1'ultimora

dal Comune di Bagno a Ripoli

Febbraio 2007

Terza Corsia dell' A1: i primi risultati, le nostre richieste

CENTRO ABITATO ANTELLA

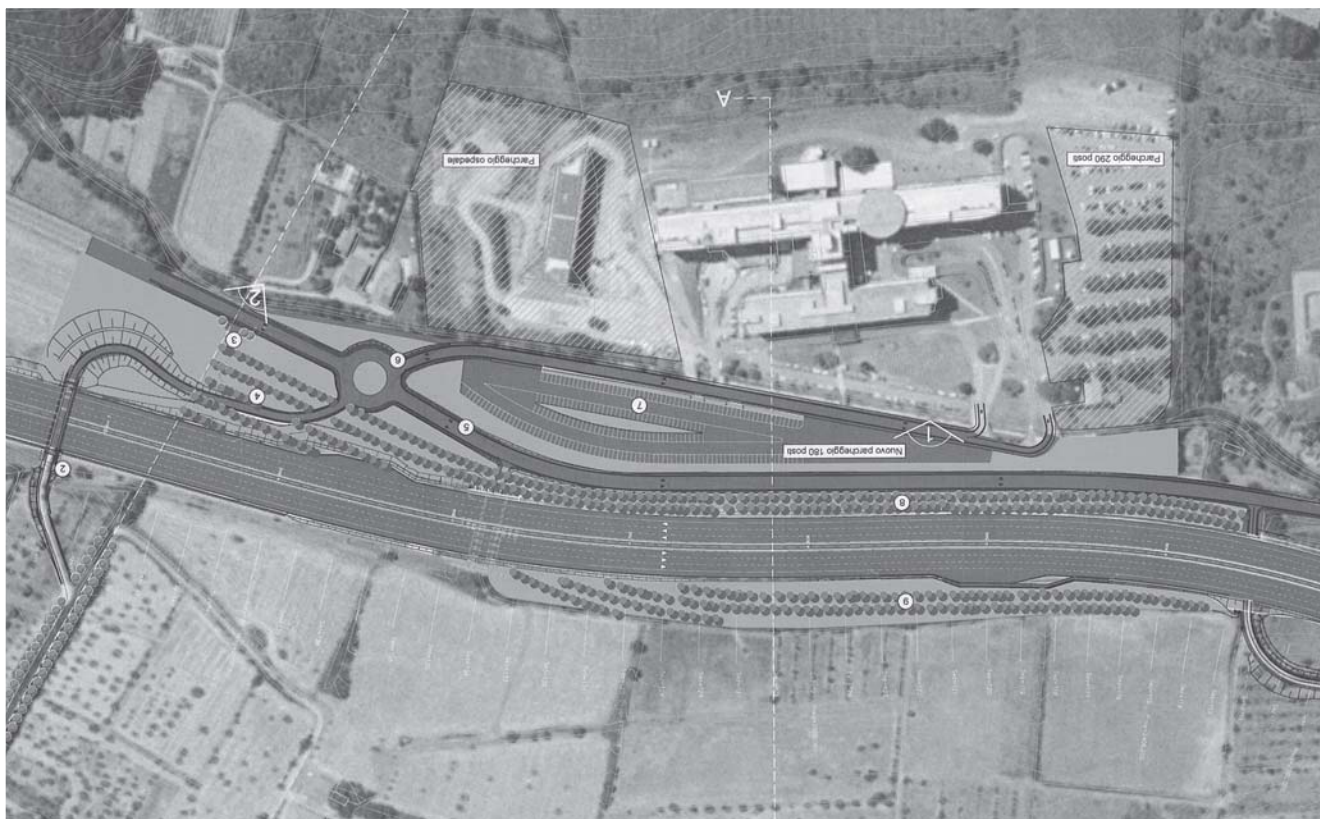
Zona di Antella – tra le ottimizzazioni effettuate in questo tratto è stata la modifica d'asse che interessa anche l'ospedale; lo spostamento verso monte, libera in effetti verso valle una striscia di terreno in grado di accogliere terrapieni tali da risolvere l'impatto verso l'abitato di Antella in maniera più morbida che nel progetto precedente. La soluzione attuale potrebbe portare alla realizzazione di un ulteriore terrapieno, modulato secondo gli ostacoli circostanti, atto a realizzare dune in terra con pendenze dolci, e con funzioni di schermo acustico ed estetico/ambientale, con il mantenimento anche delle alberature monumentali esistenti. La più importante e nuova soluzione presentata è però sicuramente quella della galleria artificiale, lunga circa 200 mt., e finalizzata a ottimizzare l'inserimento paesaggistico – ambientale e la protezione acustica. Questo manufatto, che inizia in corrispondenza di un'ampia zona verde e termina in corrispondenza con l'attraversamento di via Romanelli, oltre a ottemperare alle nostre richieste e a quelle del Ministero dell'Ambiente in termini di inserimento percettivo, protezione acustica e contenimento delle emissioni inquinanti, costituisce un elemento di valorizzazione urbanistica in quanto mette in relazione il parcheggio, gli orti urbani e la viabilità ordinaria; senza tralasciare la realizzazione di un giardino pensile quale copertura della galleria stessa, dotato di un'area giochi e un percorso pedonale. Il giardino sarà raggiungibile per mezzo di una rampa orizzontale che parte dal parcheggio presso via Romanelli e da una seconda rampa posta all'estremità occidentale del parcheggio stesso. Area di servizio Chianti – la nuova proposta prevede la riduzione degli scavi e della deviazione di via Peruzzi, ottenuta a seguito del ridisegno del piazzale dell'area di servizio sud, mirato a

3.2. Galleria artificiale Antella: con riferimento alla tavola contenente le "ottimizzazioni progettuali" (cod. elaborato AUA102-1), pur con il vivissimo apprezzamento per la previsione di una galleria artificiale con lunghezza di circa 200 ml., si osserva quanto segue:

- necessità di estendere la galleria artificiale fino a proteggere le abitazioni più prossime alla carreggiata autostradale;

- necessità di rivedere il tratto di Via Romanelli che passa sopra la galleria, soprattutto nella rampa di salita da valle: qui, infatti, il progetto prevede un terrapieno che elimina il giardino esistente e che costituisce una barriera inaccettabile per le abitazioni immediatamente prossime. Si chiede di studiare una diversa soluzione per l'attraversamento della galleria, ovvero una diversa soluzione viaria secondo le due ipotesi seguenti:
